TRANS/WP.29/2004/50  
11 August 2004

ПРЕДЛОЖЕНИЕ ПО ПРОЕКТУ ДОПОЛНЕНИЯ 25  
К ПОПРАВКАМ СЕРИИ 03 К ПРАВИЛАМ № 37

(Лампы накаливания)

Передано Рабочей группой по вопросам освещения и световой сигнализации (GRE)

## Спецификация Н13/1

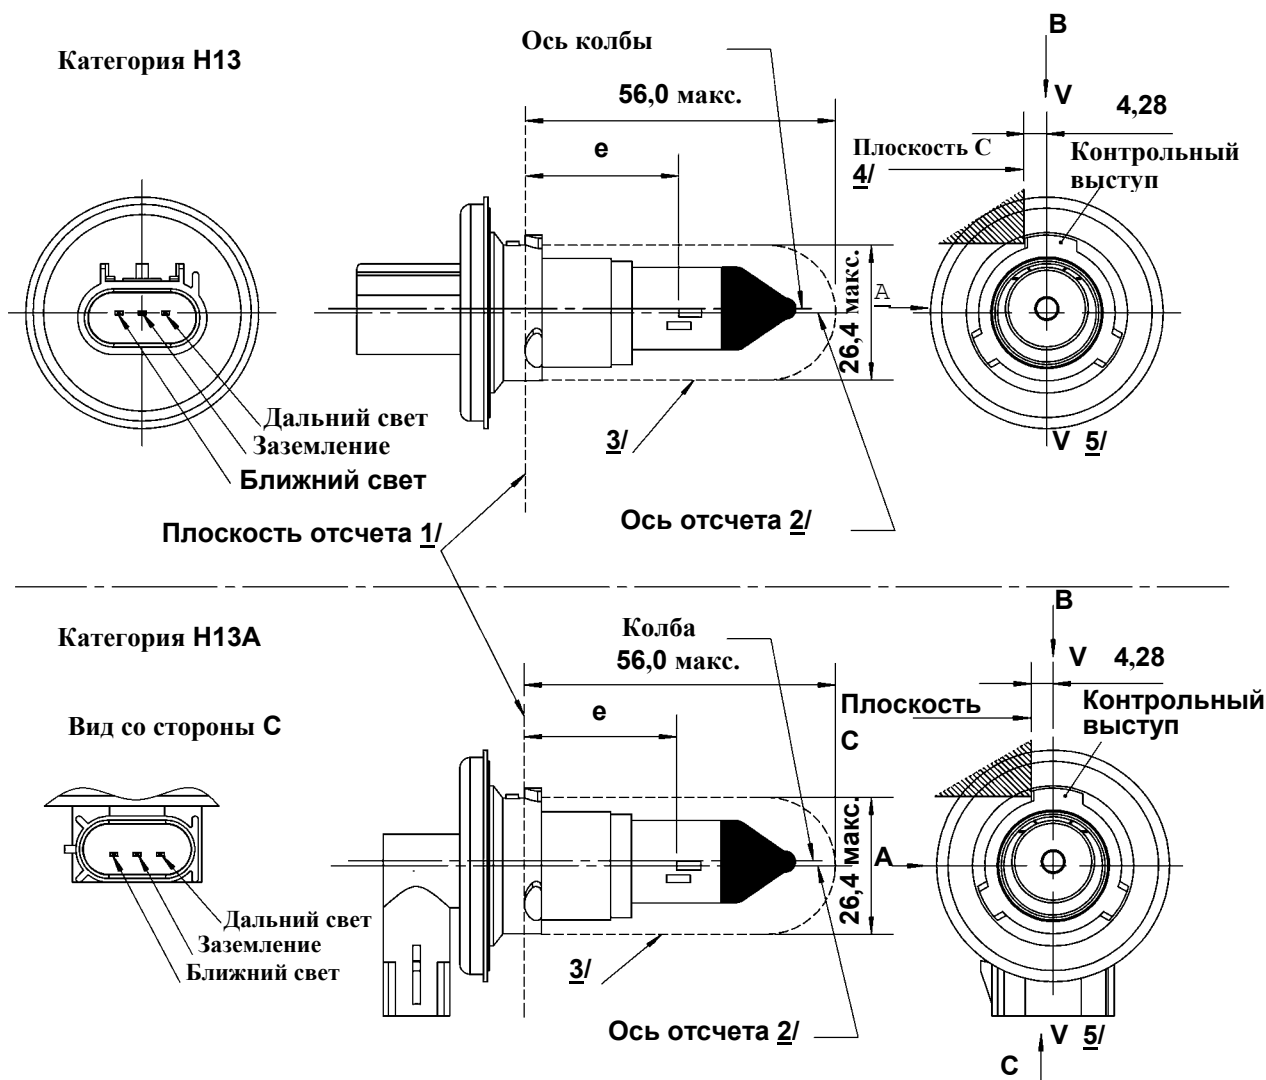
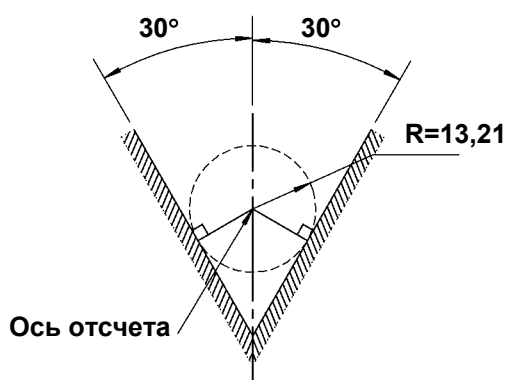
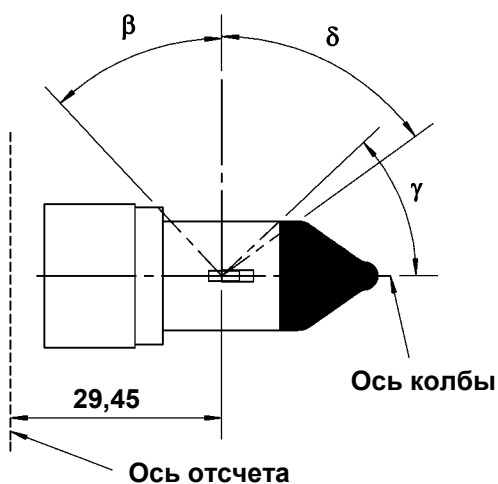
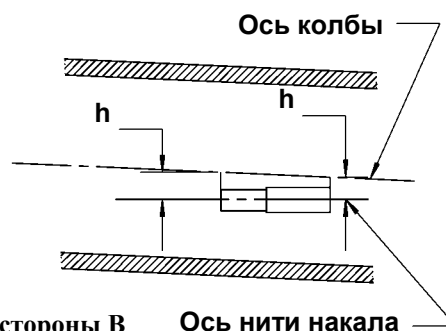
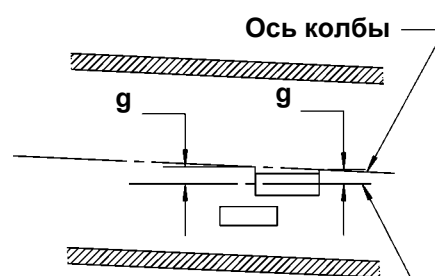
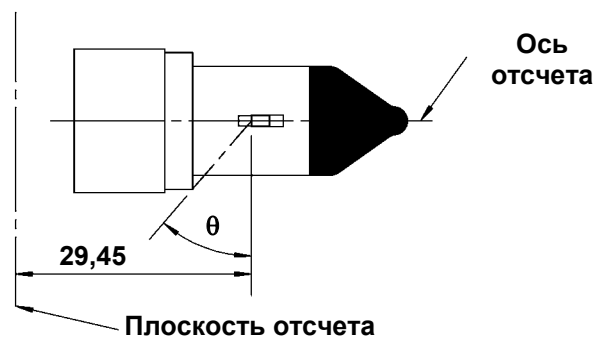
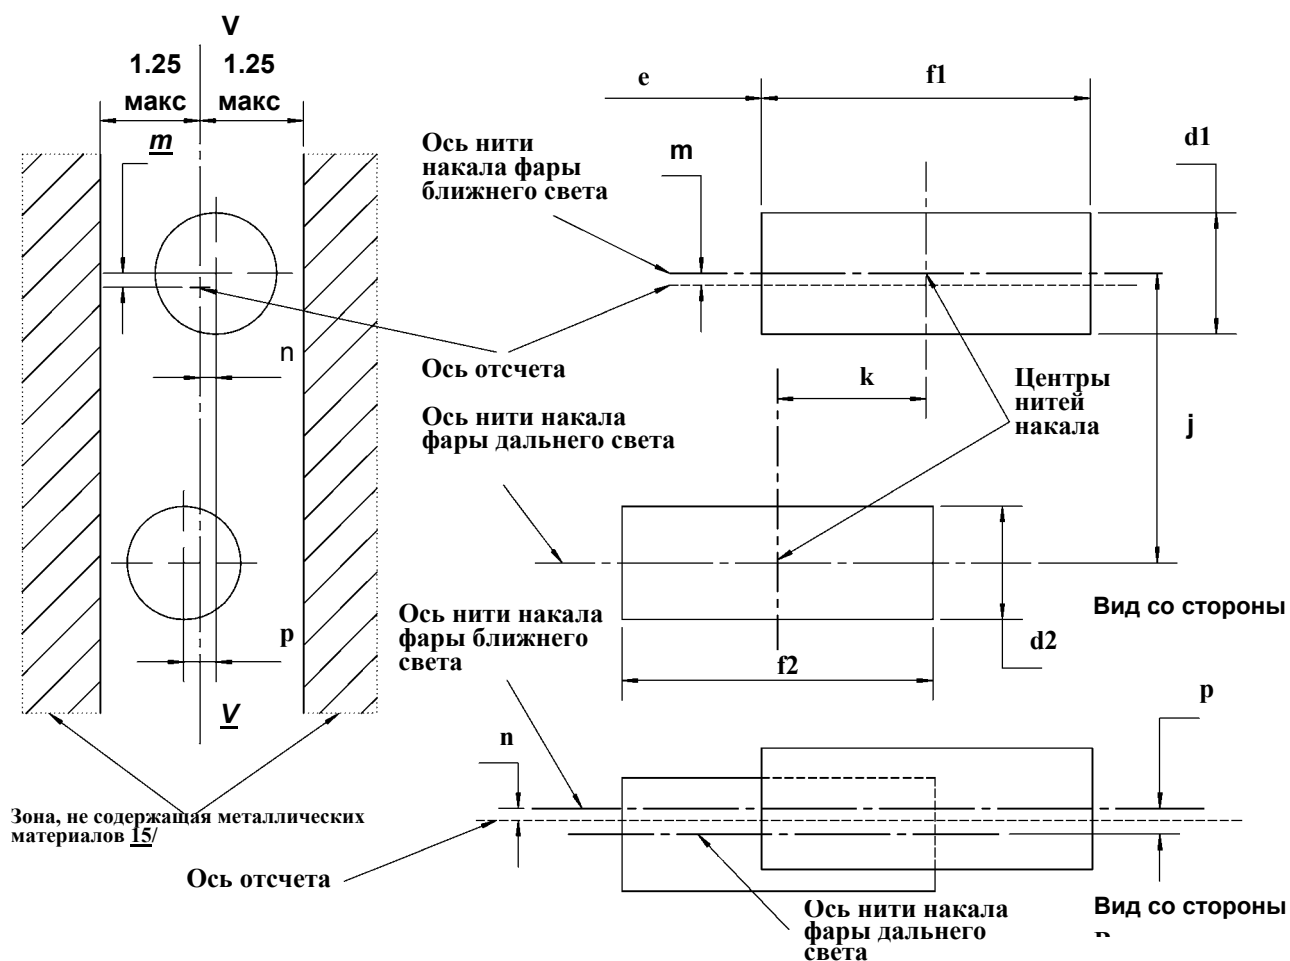
Спецификации H13/1-4 заменить новыми спецификациями H13/1-4 (см. последующие страницы).

**КАТЕГОРИЯ P13W**

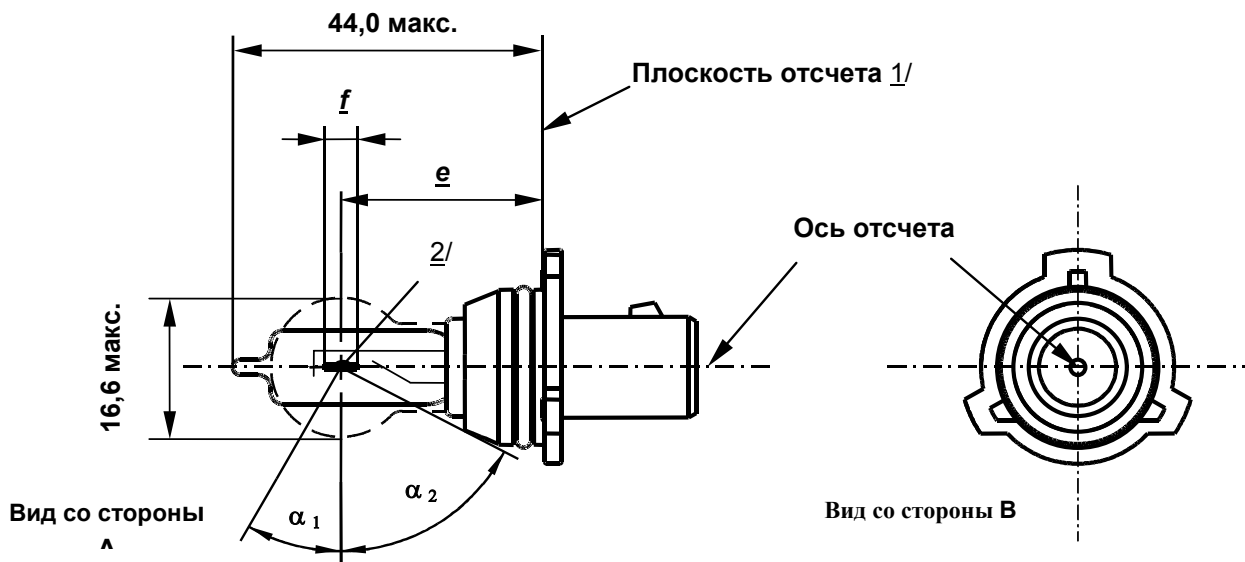
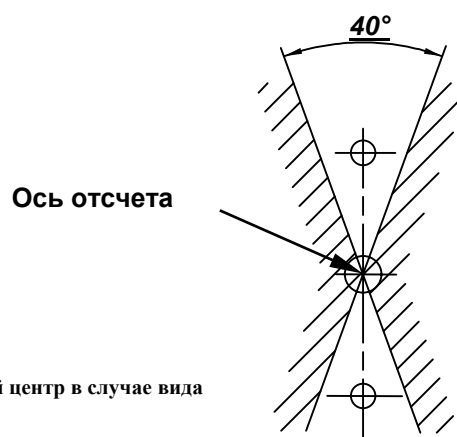
Включить следующие новые спецификации P13W/1-3 (между спецификацией HS5/4 и спецификацией P19W/1, как указано в "Перечне спецификаций" выше): (см. последующие страницы).
